# Information

## **Notstromanlage für die Notbeleuchtung**

### **Einsatz von Gruppenmodulen Typ ANR 9100 und ANR 9300**

**Klemmen - Nummerierung beachten:**

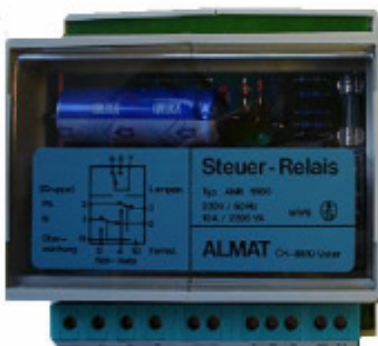
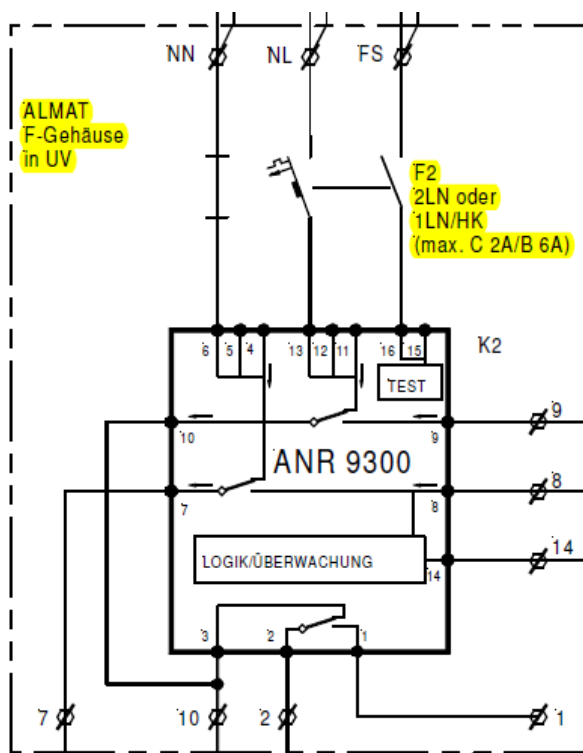
ANR 9100 (bisher)	ANR 9300 (neu)
1	8
2	9
3	10
4	11 / 12 / 13
5	4 / 5 / 6
6	7
7	2
8	3
9	1
10	15 / 16
11	14

# ALMAT - LPS Notlicht - Konzept mit Sinus-Notstromgerät ASG

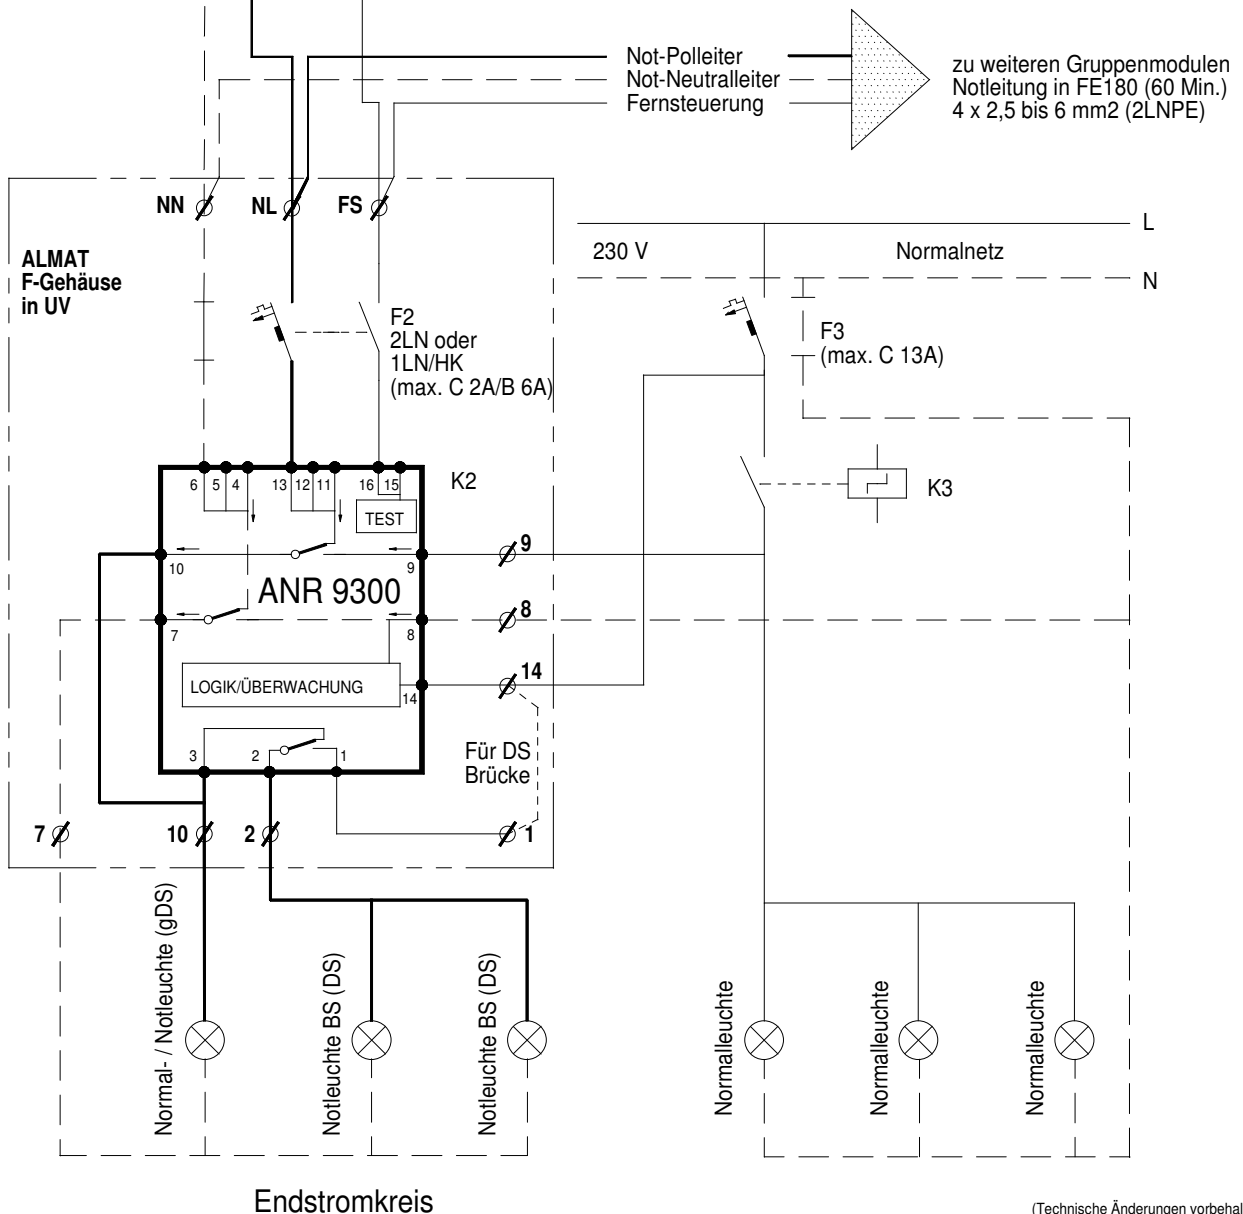
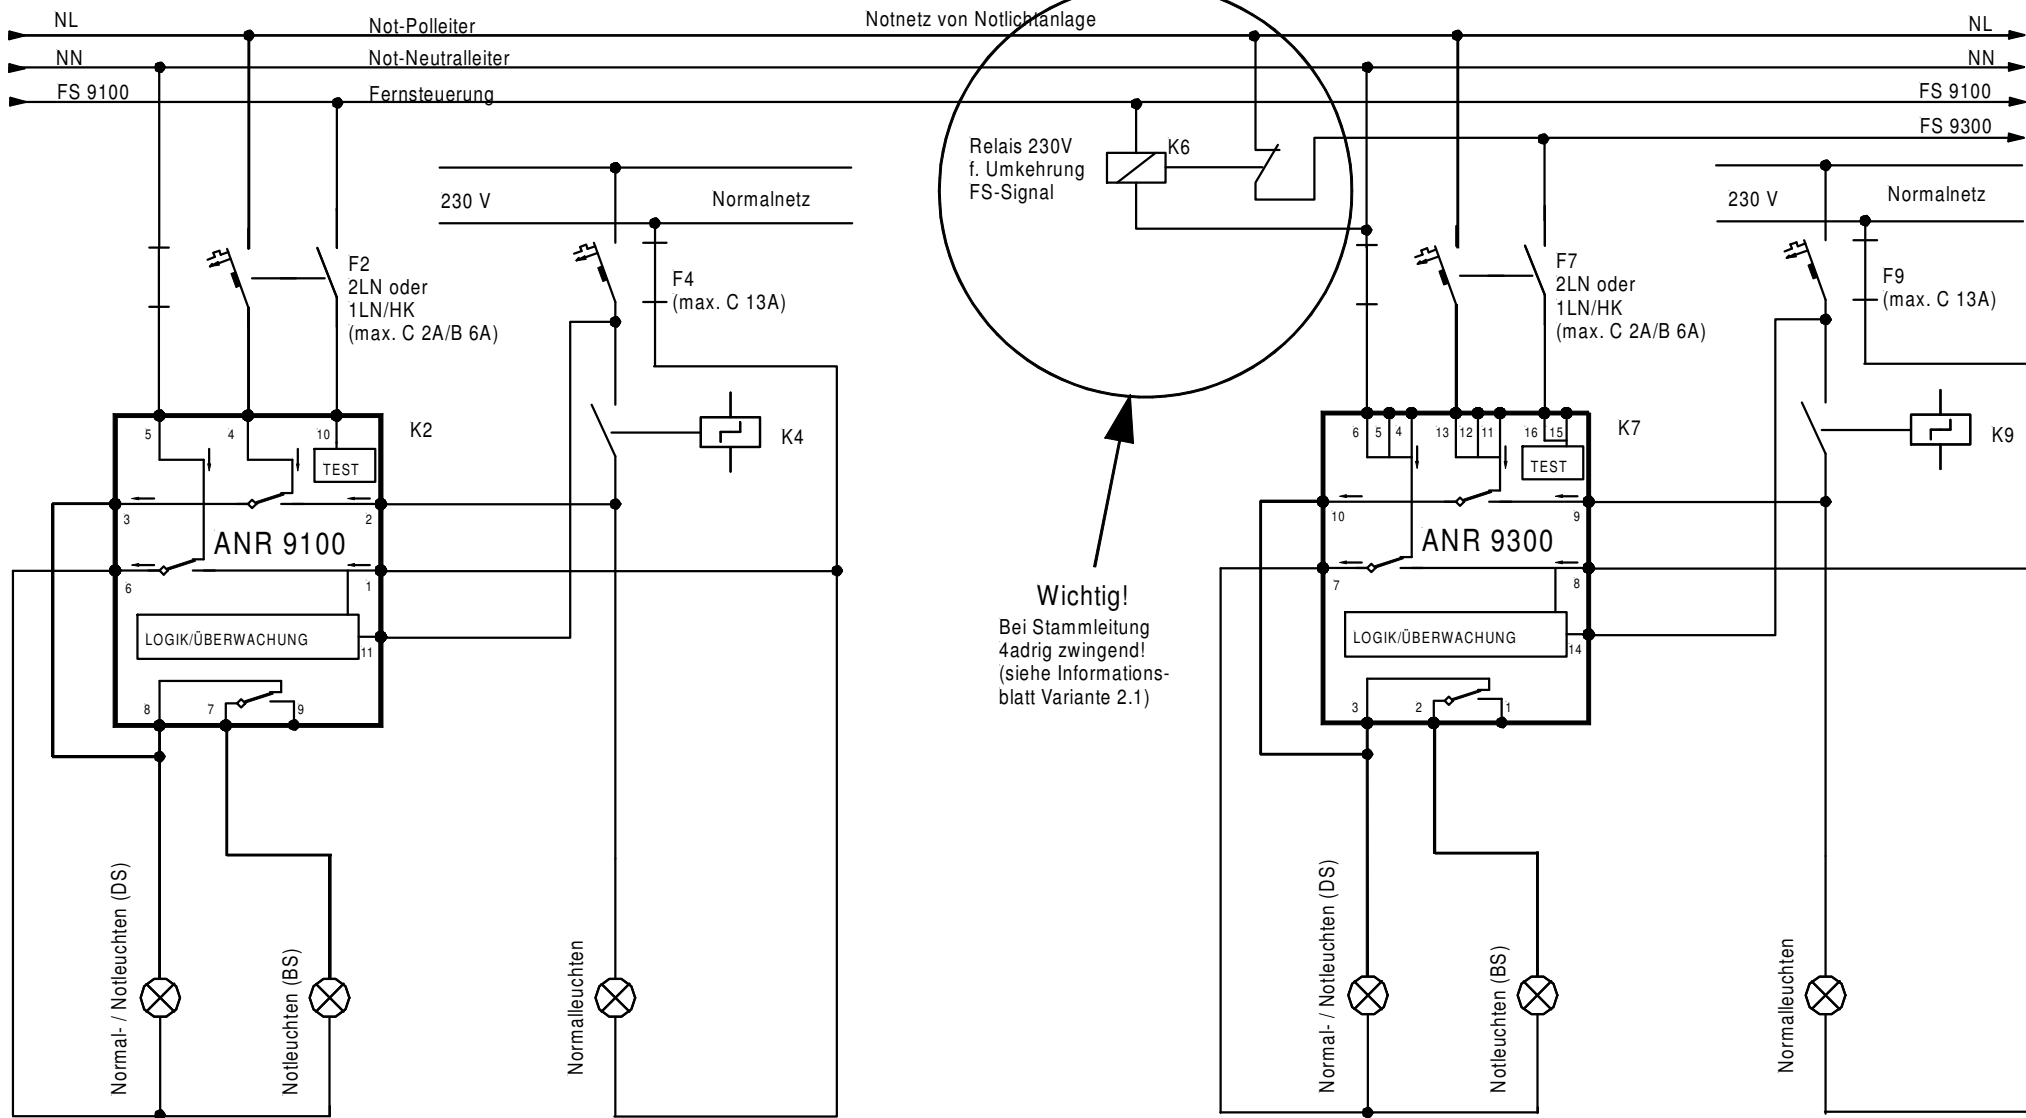
Falls alle alten Gruppenmodule Typ ANR 9100 ersetzt werden, muss abgeklärt werden, welcher Typ von Notlichtanlage im Einsatz ist. Bei der Notlichtanlage muss die Verdrahtung der Fernsteuerung geändert werden, um die Referenzspannung betreffend der Fernsteuerung anzupassen (s. Schema Nr. 1).

Wird die Verteilung mit den ANR 9300 von einer separaten Stammleitung gespeisen (nicht abgeschlauft mit anderen UV's), so muss bei der entsprechenden Stammleitung bei der Notlichtanlage die Verdrahtung der Fernsteuerung geändert werden. (s. Schema Nr. 1)

Es muss sichergestellt sein, dass ein Endstromkreis sowohl im Netz-, als auch im Notbetrieb selektiv von der Sicherheitsstromquelle abgetrennt wird. Andere Endstromkreise dürfen dadurch nicht beeinträchtigt werden (NIN 5.6.3.4). Die Auslösezeit hat max. 5 Sekunden zu betragen (NIN 4.1.3.1.3.5).

Bei „älteren“ Installationen wurde oftmals keine oder nur eine Notsicherung für mehrere Endstromkreise eingesetzt. Sofern die Installation so ausgeführt ist, sollte neu beim Einsatz von ANR 9300 für jeden einzelnen Endstromkreis (je Gruppenmodul) eine separate Notsicherung eingebaut werden.

- max. LS 2A Typ C bei ASM 350 - 750 VA
- max. LS 6A Typ B bei ASM 1100 - 2000 VA

Schema-Nr. 2.1  
 Gruppenmodul(e) ANR 9100 im Verbund mit ANR 9300,  
 sofern nur eine Fernsteuerleitung ab Notlichtanlage vorhanden

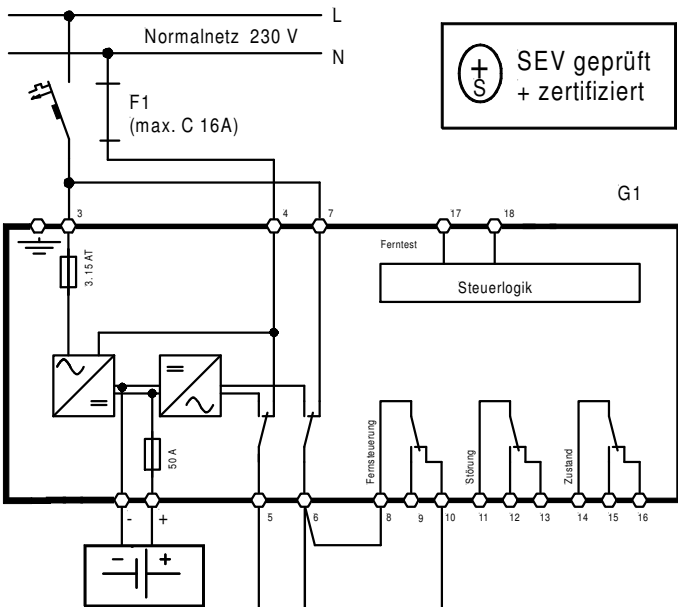
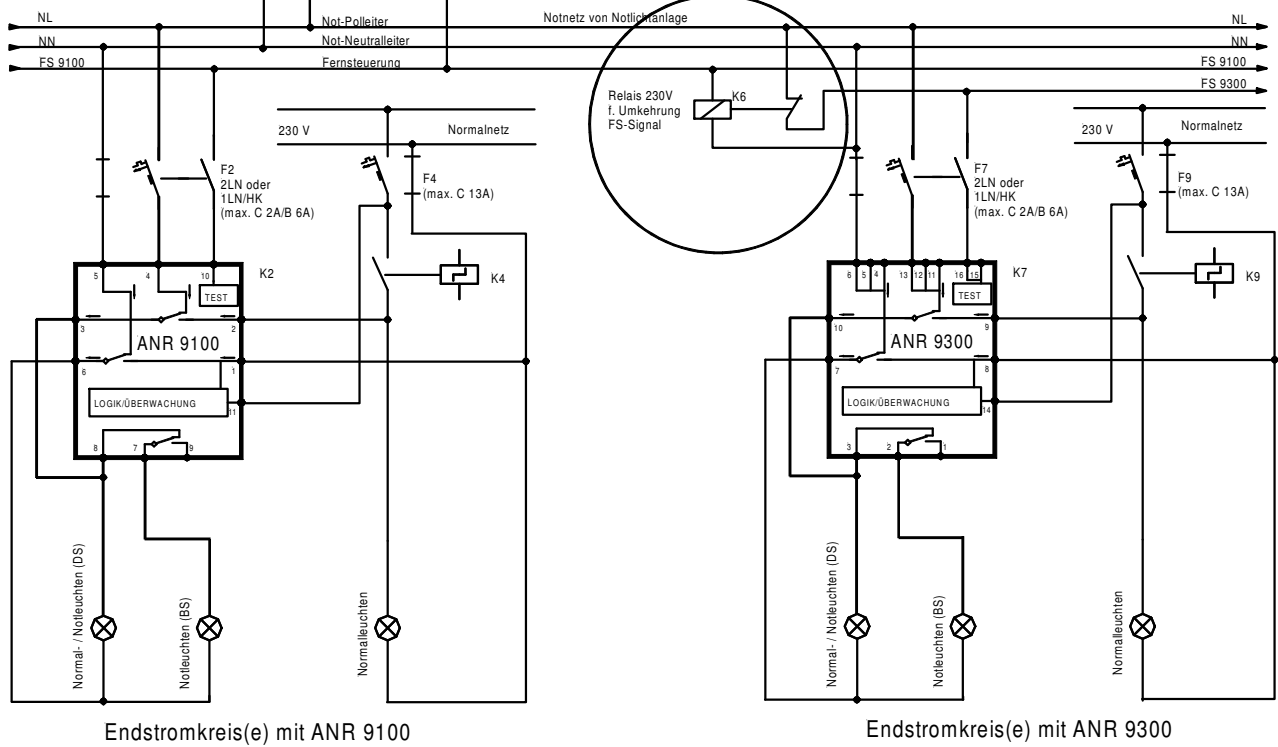
Stammleitung 4adrig (Notpolleiter / Notneutralleiter / Fernsteuerdraht / Schutzleiter): Sofern mehrere Verteilungen mit Gruppenmodulen ANR 9100 vorhanden sind, kann z.B. nur eine Verteilung auf ANR 9300 umgerüstet werden. Die daraus erhaltenen Gruppenmodule ANR 9100, welche noch in einwandfreiem Zustand sind, können dann für die restlichen Verteilungen als Ersatz benutzt werden. Ist nur eine Stammleitung vorhanden (die Verteilungen sind untereinander abgeschlauft) oder werden nur einzelne ANR 9100 in einer Verteilung ersetzt, muss bei der/den Verteilung(en) mit den integrierten, neuen ANR 9300, ein Relais (hager ES 210) für die Umkehrung des Fernsteuer - Signals eingesetzt werden. (s. Schema Nr. 2.1 + Nr. 2.2)

Schema-Nr. 2.2  
 Gruppenmodul(e) ANR 9100 im Verbund mit ANR 9300  
 sofern nur eine Fernsteuerleitung ab Notlichtanlage  
 vorhanden

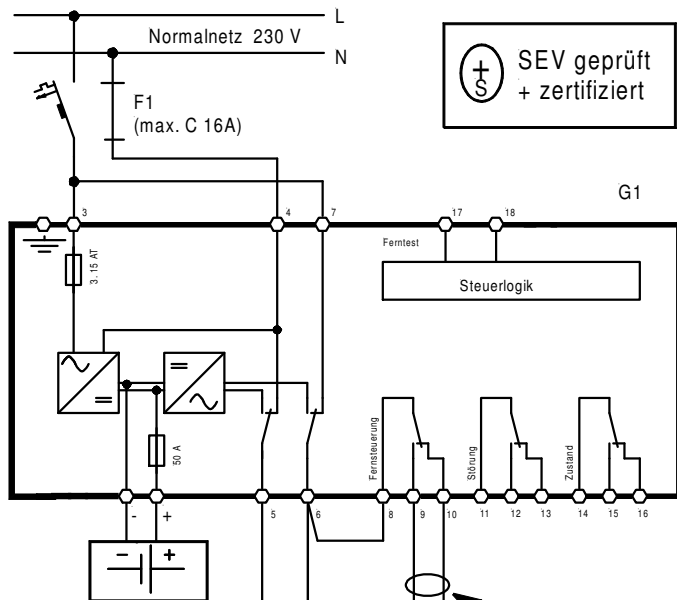
**Wichtig!**  
 Bei Stammleitung  
 4adrig zwingend!  
 (siehe Informations-  
 blatt Variante 2.1)

Schema-Nr. 3  
 Gruppenmodul(e) ANR 9100 im Verbund mit ANR 9300  
 sofern getrennte Fernsteuerleitungen ab Notlichtanlage  
 vorhanden

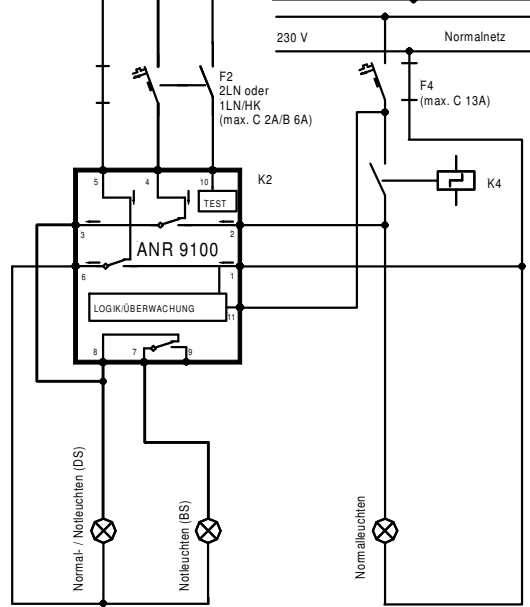
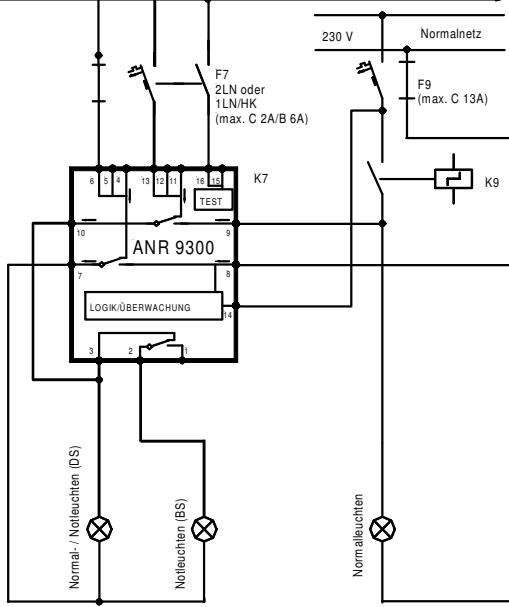
Stammleitung 5adrig (Notpolleiter / Notneutralleiter / Fernsteuerdraht / Schutzleiter / Reservedraht): Der „freie“ Draht wird für die Ansteuerung der neuen Gruppenmodule ANR 9300 benötigt. (s. Schema Nr. 3)

**Wichtig!**  
 Bei Stammleitung  
 5adrig zwingend!  
 (siehe Informations-  
 blatt Variante 2.3)
